Tiesībsarga ziņojuma Pielikums Nr. 1

Vides pieejamības audits

Šis pielikums ir tiesībsarga ziņojuma par 2023. gada 3. janvāra vizīti uz Aizkraukles novada Sproģu grupu dzīvokļiem neatņemama sastāvdaļa.

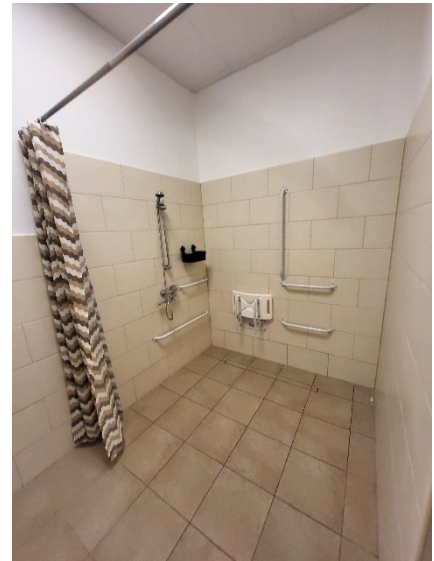
Iekšējām durvīm vienas vārtnes brīvais atvērums ir 600 mm, kas ir nepietiekami, lai to lietotu ar tehniskajiem palīglīdzekļiem (ratiņkrēslu, rolatoru, atbalsta rāmi). Šajā gadījumā, ja ēkā dzīvo vai to apmeklē cilvēki ar kustību traucējumiem, jātur abas vārtnes atvērtas vai durvis jānomaina uz tādām, kuru brīvais atvērums ir 900 mm.

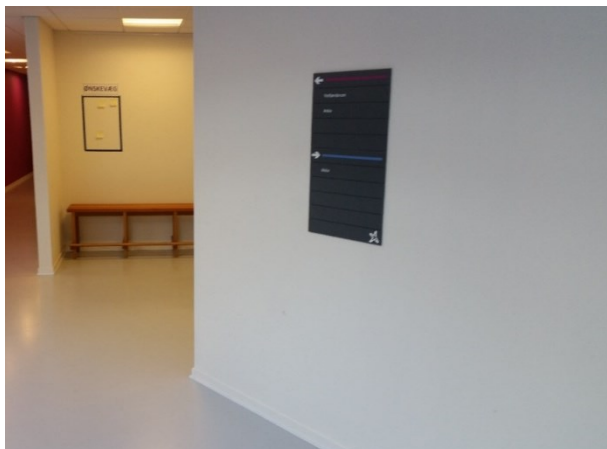
Telpās ir nodrošināti nepieciešamie kontrasti starp durvīm un sienu un grīdai pret sienām. Nav pietiekams kontrasts slēdžiem un rozetēm.
